Avis délibéré de la Mission Régionale d'Autorité environnementale de La Réunion sur l'opération d'aménagement « Les jardins partagés » sur le territoire de la commune du Tampon

n°MRAe 2021APREU8

Localisation du projet : Proximité du centre bourg de Trois-Mares au Tampon

Demandeur : Société à responsabilité limitée (SARL) G2A

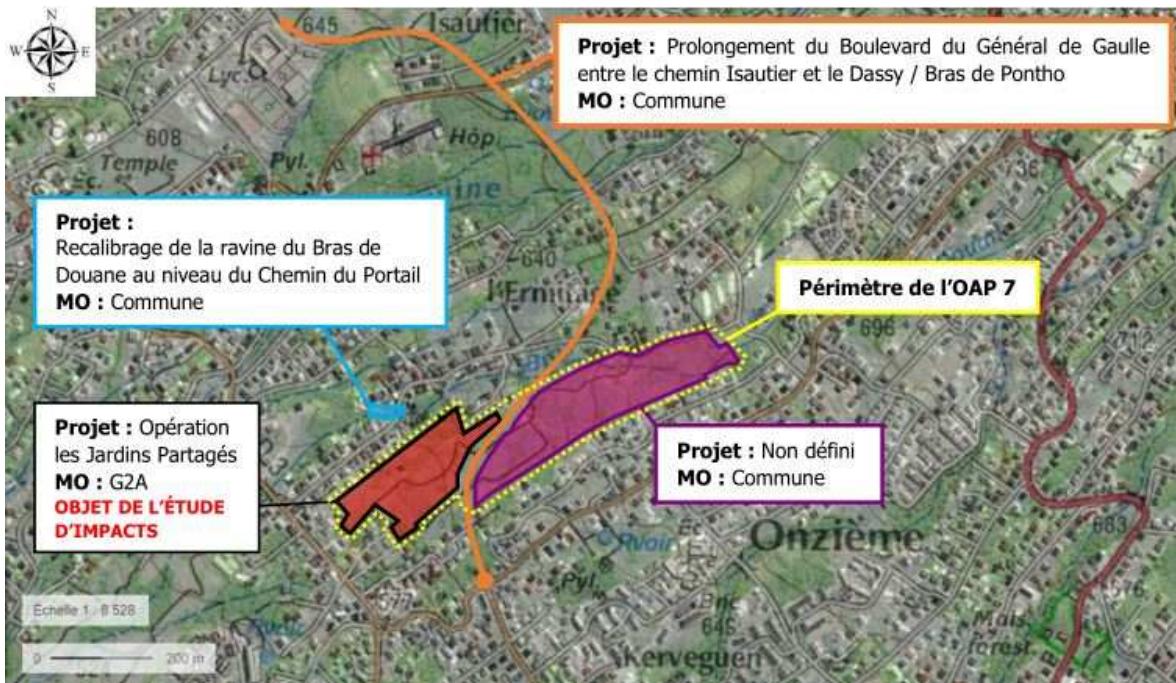
Dans ce contexte sensible lié à la forte augmentation prévisible à terme du trafic routier sur ce nouvel itinéraire, des adaptations complémentaires du projet pourraient donc être nécessaires (éloignement ou orientation adaptée des bâtiments et/ou des pièces sensibles, création d'espaces « tampon » en façades exposées...). Aussi, les mesures de bruit en situation réelle d'exploitation mériteraient de vérifier également la conclusion des modèles prédictifs et la compatibilité avec le mode de vie des occupants (fenêtres ouvertes).

Par ailleurs, comme pour le bruit, la dégradation de la qualité de l'air intérieur provenant des émissions du trafic routier à proximité immédiate peut aussi être accentuée par les modalités constructives favorisant la ventilation naturelle permanente à l'aide de larges ouvertures dans les pièces à vivre.

- *L'Ae recommande de préciser la compatibilité de la proximité de la route avec les principes de constructions bioclimatiques qui favorisent les ouvertures dans les bâtiments (refroidissement, aération).*
- *Eu égard aux logements à construire à proximité immédiate du boulevard du Général de Gaulle dont les projections laissent présager une augmentation significative du trafic et des nuisances sonores associées, l'Ae recommande au pétitionnaire de compléter la définition et la justification des mesures « ERC » prévues vis-à-vis du bruit routier, en tenant compte du contexte climatique particulier de La Réunion privilégiant un habitat ouvert. Le coût des mesures acoustiques de suivi en phase exploitation méritera d'être clairement intégré dans l'estimation des dépenses.*
